**ORG-ZP. 271.14.2019**

## WYJAŚNIENIA Nr 2

DOT.: postępowania o udzielenie zamówienia publicznego nr **ORG-ZP. 271.14.2019** prowadzonego w trybie przetargu nieograniczonego pn.: **Rewitalizacja rynku w Powidzu poprzez przebudowę ulicy Park Powstańców Wielkopolskich w Powidzu**

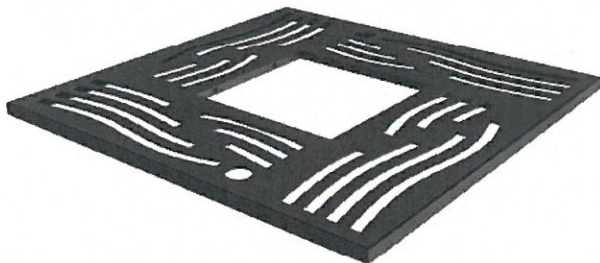
Prosimy o zamieszczenie karty katalogowej kraty pod drzewo.

Krata jak w przedmiarze – odlew żeliwny lakierowany o boku 120 cm i wysokości 4cm. Zamawiający dopuszcza tolerancję w wymiarach ( +,- ) 10%. Poniżej przedstawia się zdjęcie poglądowe. Kolorystyka musi być zachowana zgodnie z wytycznymi Konserwatora Zabytków. Elementy metalowe - kolor RAL 7021 .
